Avis n° 2009-11

*Avis délibéré de l'Autorité environnementale
concernant
le projet de carrefour giratoire sur la RN 7 à Donzère (Drôme)*

Avis établi lors de la séance du 12 novembre 2009
de la formation d'autorité environnementale du CGEDD

3 travaux sur lesquels porte l'étude d'impact

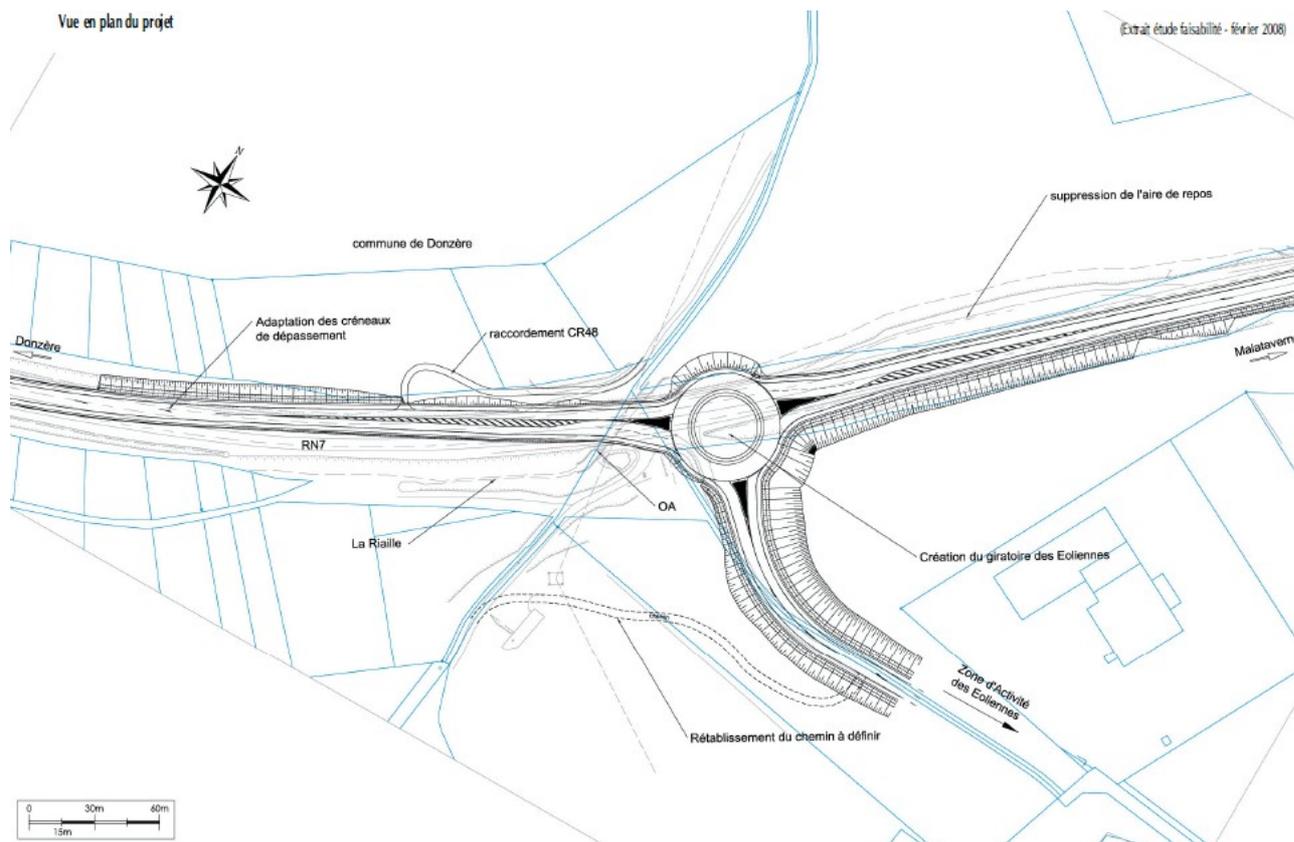
L'étude d'impact soumise à l'AE porte sur les seuls travaux sous maîtrise d'ouvrage de l'Etat. Ces travaux consistent en la création d'un giratoire de 25 mètres de rayon extérieur implanté à cheval sur la RN 7 et, sur un linéaire d'environ 150 mètres, d'une bretelle de raccordement à la voirie primaire de la zone d'activités des Eoliennes II.

Pour des raisons de sécurité routière, la création du giratoire s'accompagne de la suppression d'une aire de repos et d'un créneau de dépassement, et de la rectification du tracé de la RN 7 sur un linéaire d'environ 400 mètres.

Enfin, si le reboisement proposé en bordure immédiate de la chaussée de la RN 7 n'est pas inutile sur le plan du paysage car il reconstituera la continuité de la lisière forestière, l'intérêt biologique d'un reboisement de milieu dégradé (anciennes chaussées) demeure faible.

En particulier, sans que cela constitue une compensation suffisante, la petite butte située dans l'angle formé par la RN 7 sud et la bretelle de raccordement mériterait d'être protégée car elle constitue un microrelief contribuant probablement, dans le contexte d'ensemble de plateau, à favoriser la diversité observée.
